SS 189 e SS 121

ITINERARIO PALERMO - AGRIGENTO

Lavori di ammodernamento del tratto Palermo - Lercara Friddi, lotto funzionale dal km 14,4 (km 0,0 del lotto 2) compreso il tratto di raccordo della rotatoria Bolognetta, al km 48,0 (km 33,6 del lotto 2 - svincolo Manganaro incluso), compresi i raccordi con le attuali S.S. n. 189 e S.S. n. 121

Report riepilogativo delle Modifiche Tecniche inserite in PV1

MODIFICA TECNICA

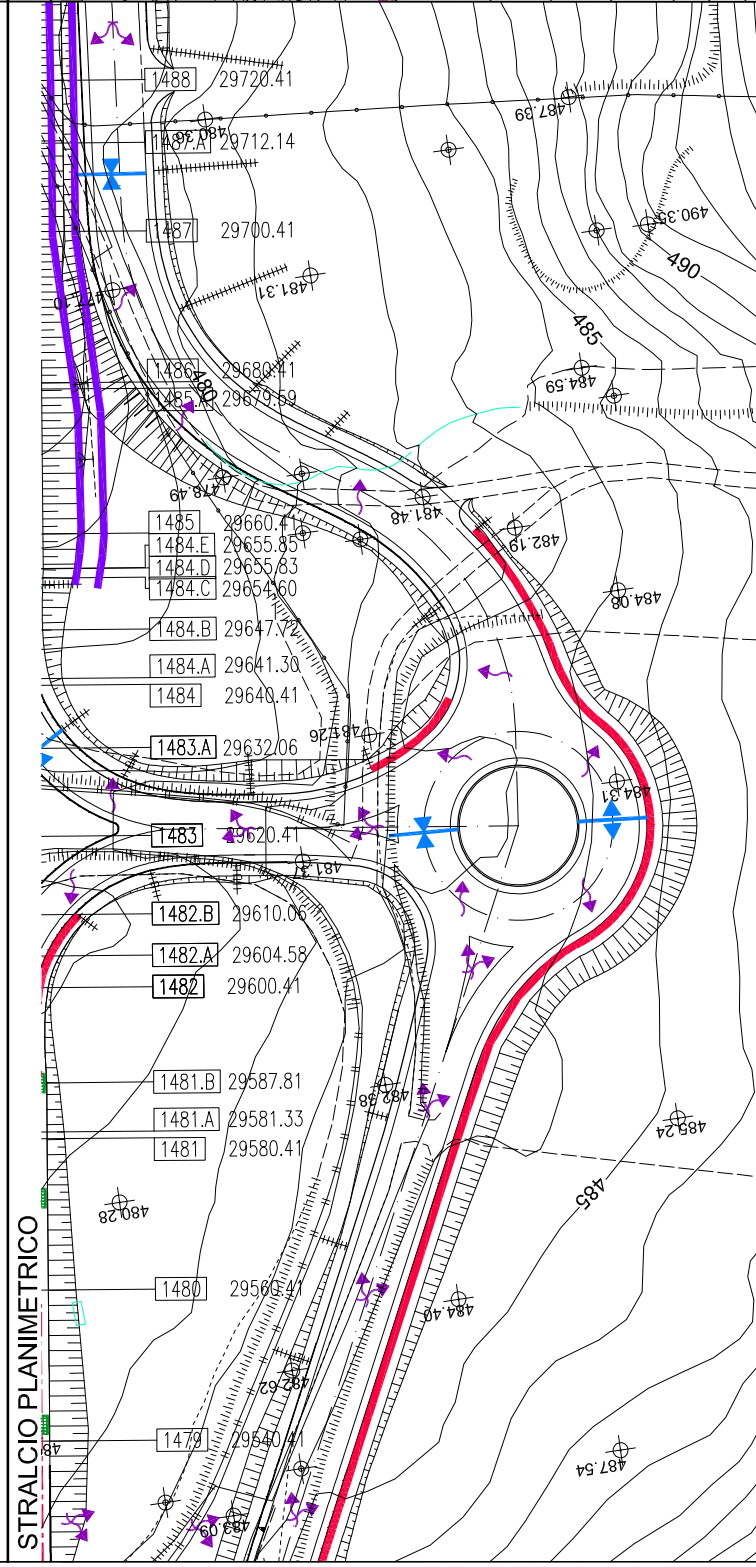
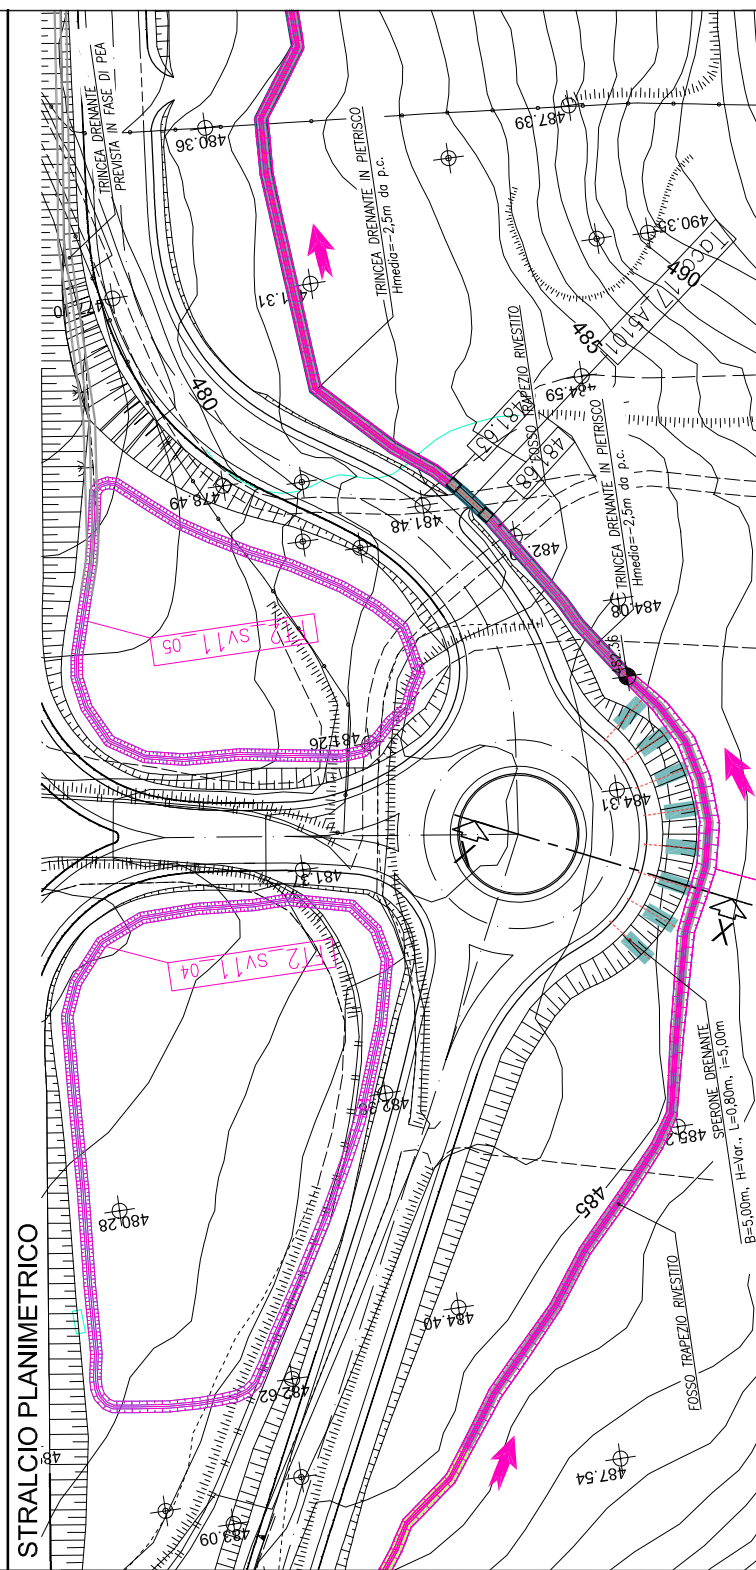
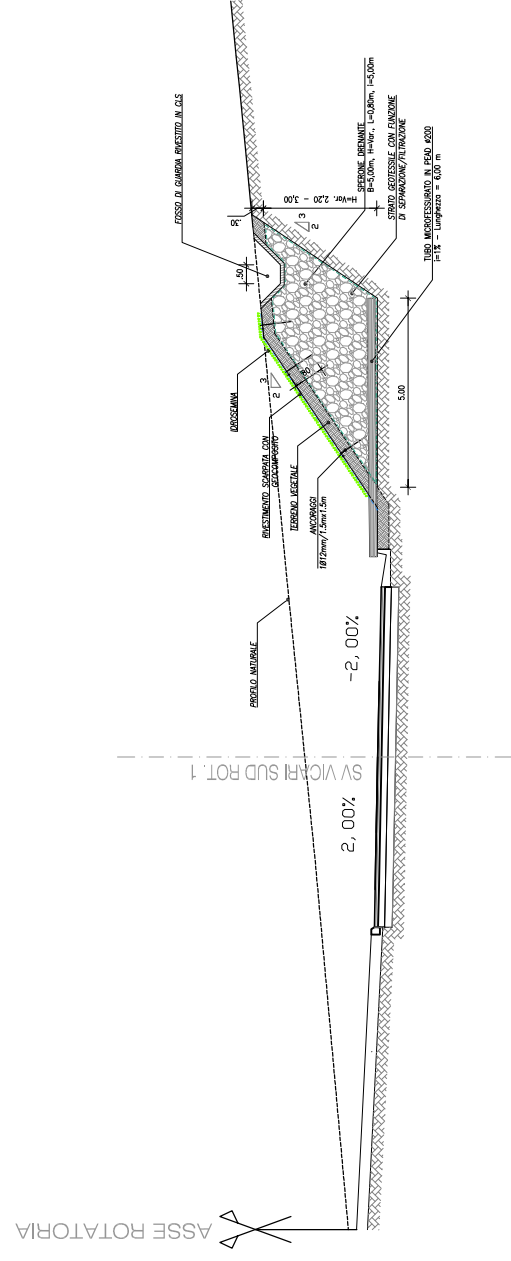
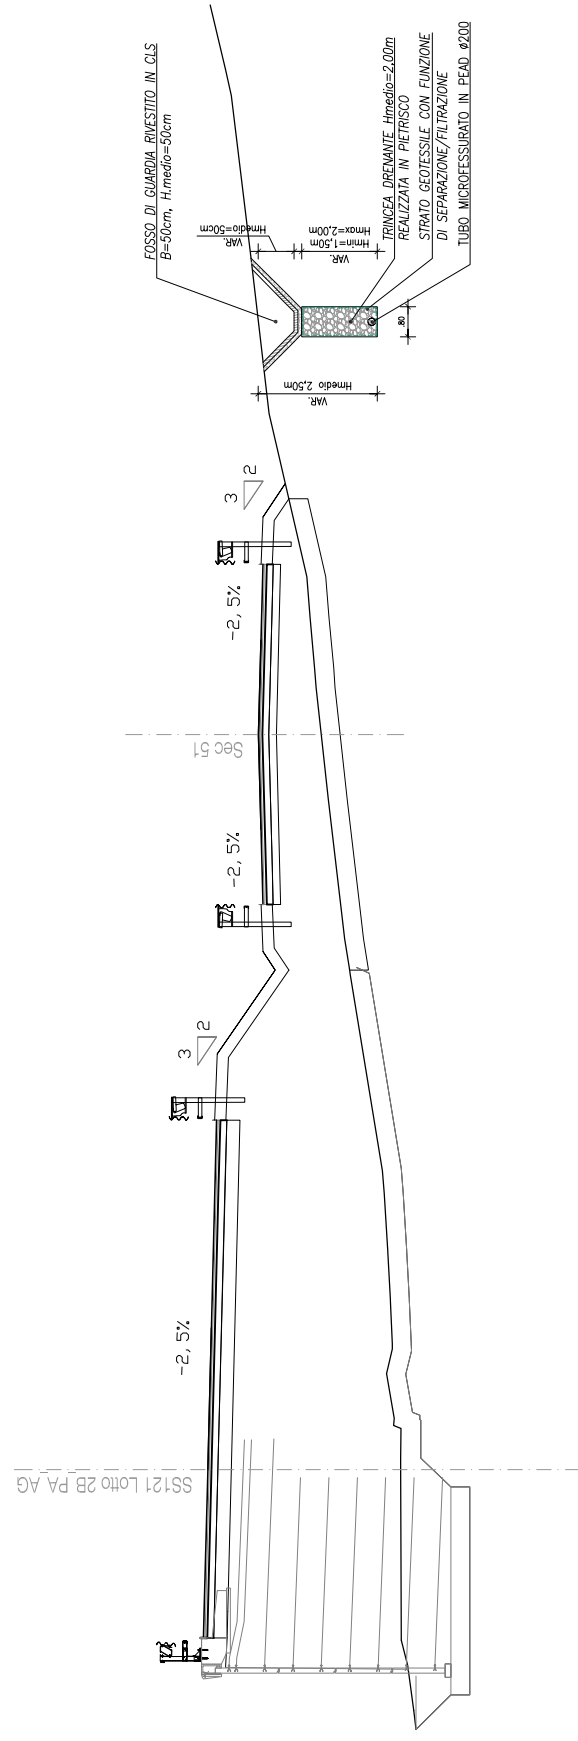
OGGETTO: La modifica tecnica n. 116 è stata emessa per introdurre modifiche ed integrazioni all'idraulica dello svincolo di Vicari Sud ed alla viabilità secondaria 51, restando necessarie poichè durante la fase di scavo per la realizzazione del cassonetto della rampa 1 dello svincolo in parola, si sono ravvisati affioramenti d'acqua la cui causa è riconducibile alle anomale condizioni pluviometriche registratesi nel primo trimestre del 2015.

- Viene implementato il sistema di drenaggio nel tratto di scarpata che insiste in corrispondenza della rotatoria 1 dello svincolo di Vicari Sud, inserendo degli speroni drenanti in pietrisco disposti a raggera, per la captazione delle acque di versante, e rivestendo in calcestruzzo il fosso di guardia limitrofo previsto in progetto;
- Viene inserita una trincea drenante che parte dall'innesto della VS51 con la rotatoria 1 dello svincolo di Vicari Sud e termina nel Tombino TP62-TC58. Al di sopra di tale trincea drenante viene mantenuto il fosso di guardia come da PEA, ma viene rivestito in cls.

**MODIFICA TECNICA**

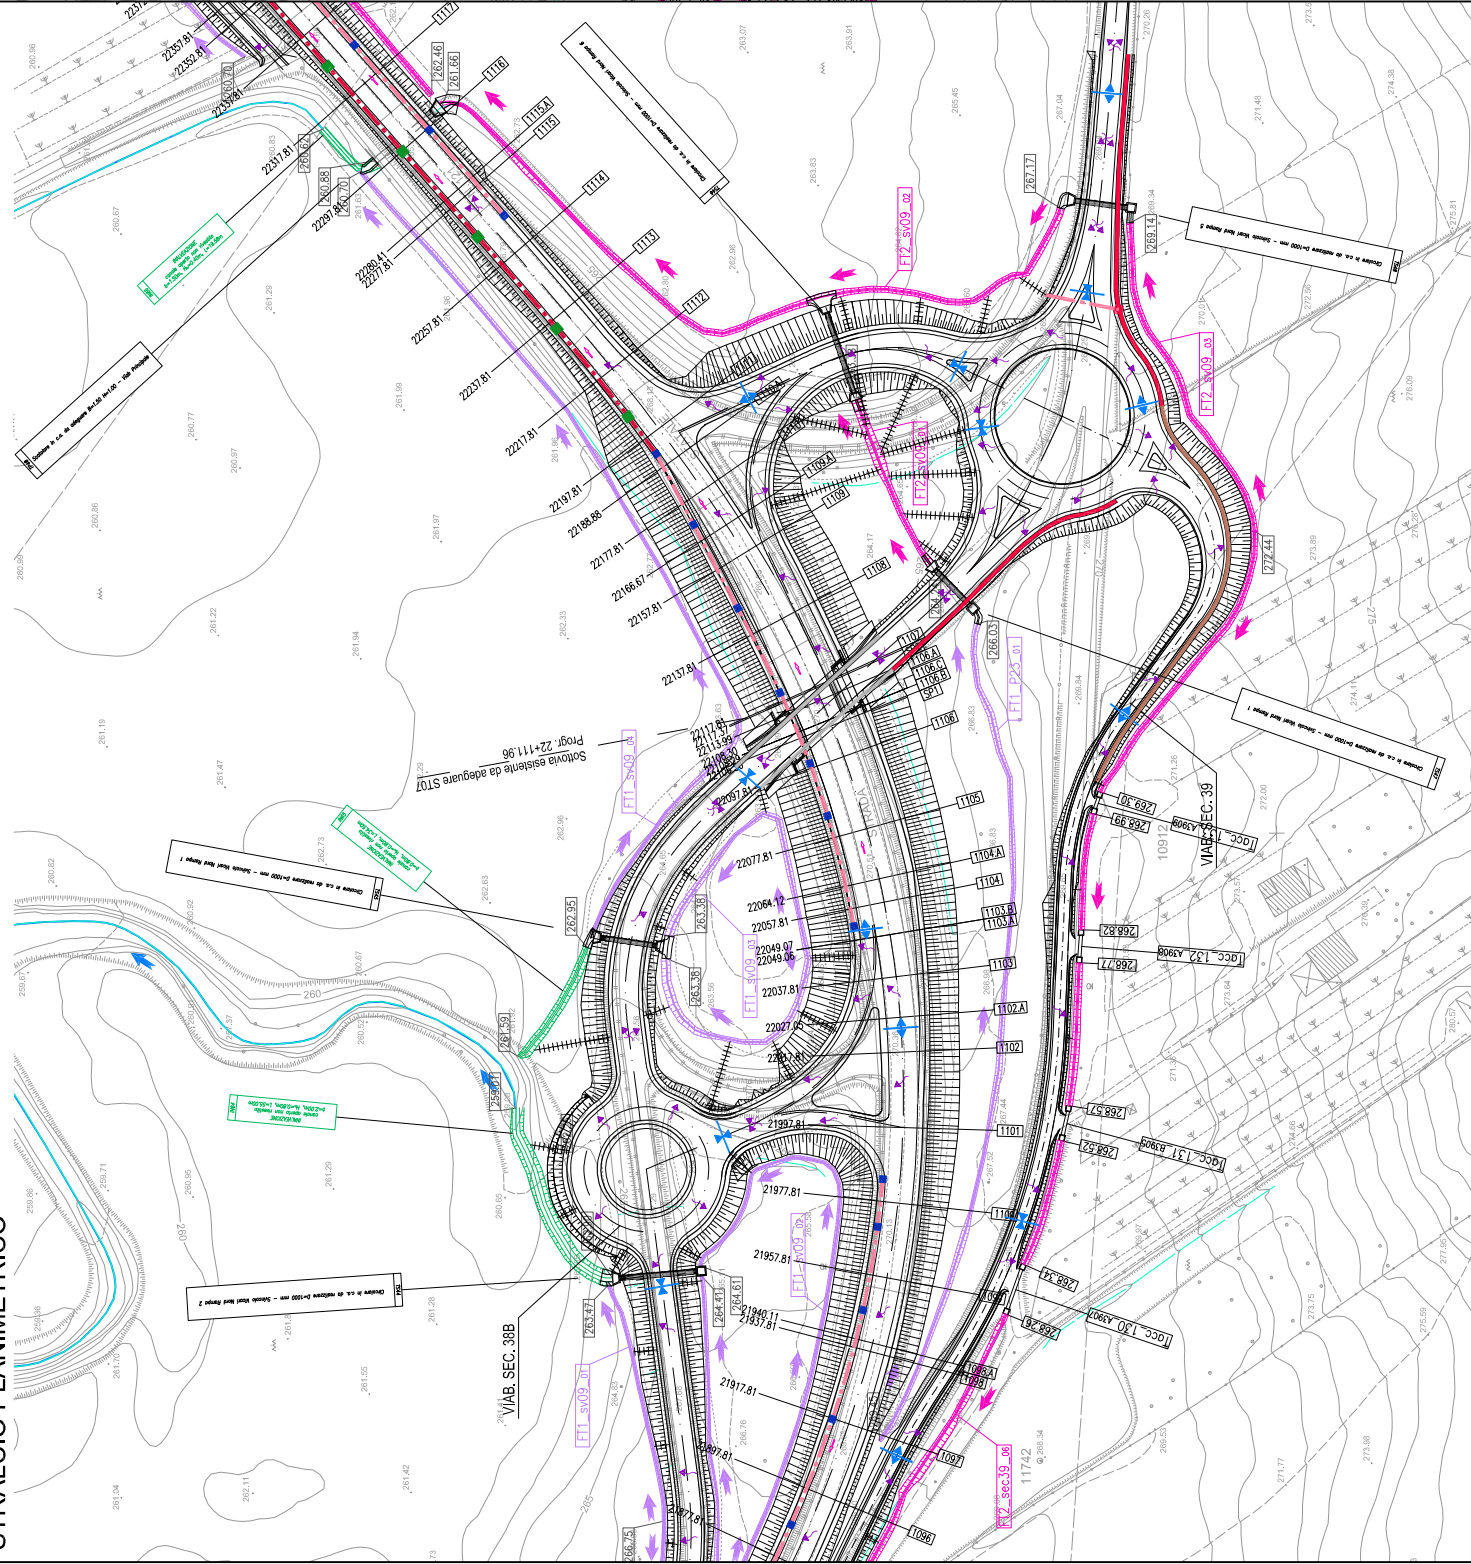
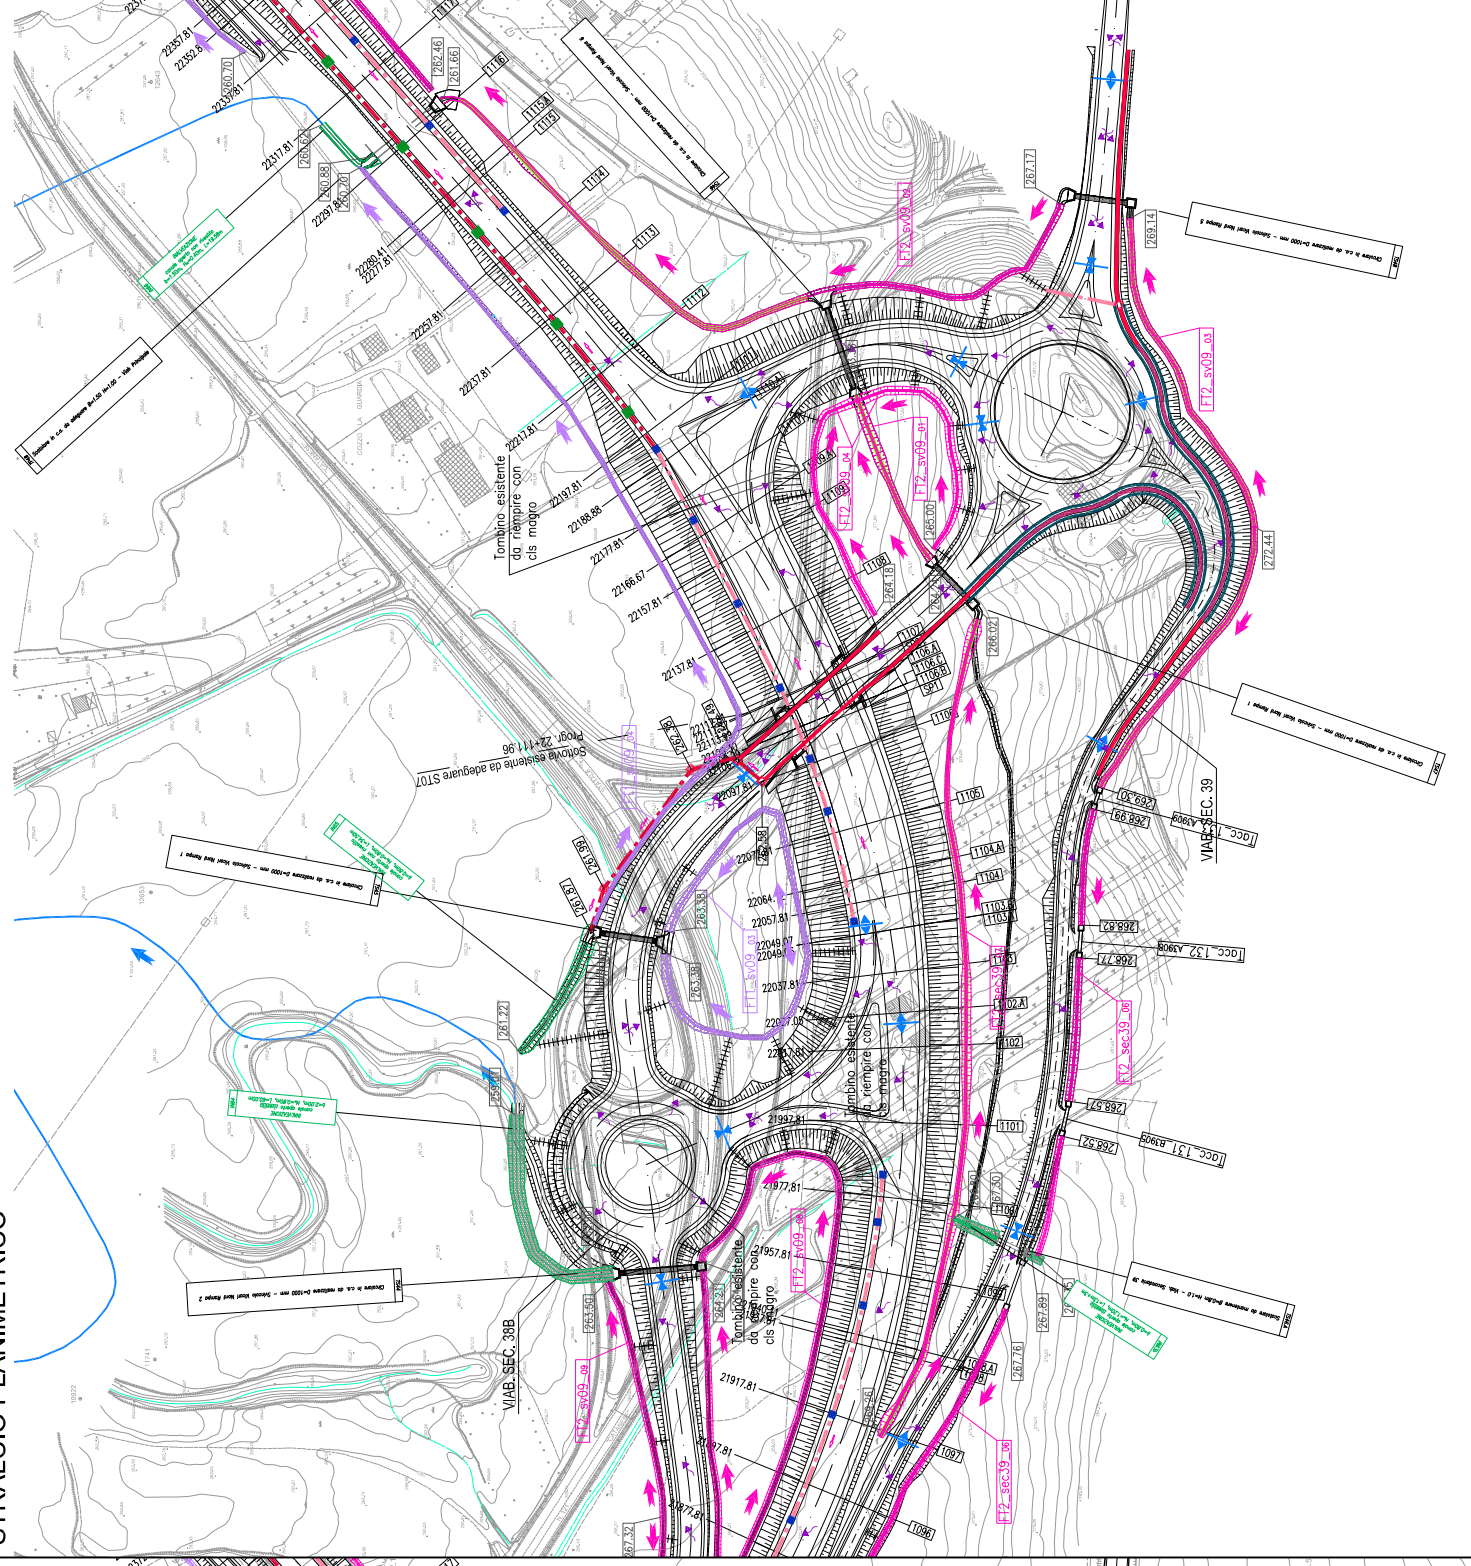
La modifica tecnica n. 125 è stata emessa in riscontro alle osservazioni e richieste formulate dall'Alta Sorveglianza ANAS nell'ambito delle lavorazioni svolte presso lo svincolo di Vicari Nord (SV09) e lungo le viabilità secondarie ad esso afferenti, ovvero la VS38 e la VS39.

- è stata risolta un'incongruenza grafica negli elaborati relativi al posizionamento delle barriere di sicurezza sulla VS38A;
- è stato rivisto il sistema di smaltimento delle acque di piattaforma delle rampe dello svincolo a seguito del rinvenimento di alcuni tombini esistenti non individuati in precedenza a causa della fitta vegetazione, migliorandone nel complesso l'efficienza idraulica;

- è stato implementato il sistema di drenaggio delle acque provenienti dalla scarpata di monte della rotatoria afferente allo svincolo di Vicari Nord dove, a seguito delle anomalie condizioni pluviometriche registratesi nel primo trimestre del 2015, nel corso dei lavori sono stati ravvisate venute d'acqua dal fondo scavo. Per tale motivo sono state inserite delle trincee drenanti, un cunettone di drenaggio la cui sponda è stata rialzata per poter svolgere anche la funzione di pulizia ed è stato inserito il rivestimento delle scarpate in oggetto con geocomposito;

- l'opera in terra rinforzata OS93 è stata maggiormente protetta da possibili fenomeni di stagnazione d'acqua, distanziando, rispetto al piede dell'opera, l'inalveazione di progetto IN64 e dotando, al contempo, l'inalveazione di un adeguato rivestimento in materassi tipo "Reno".
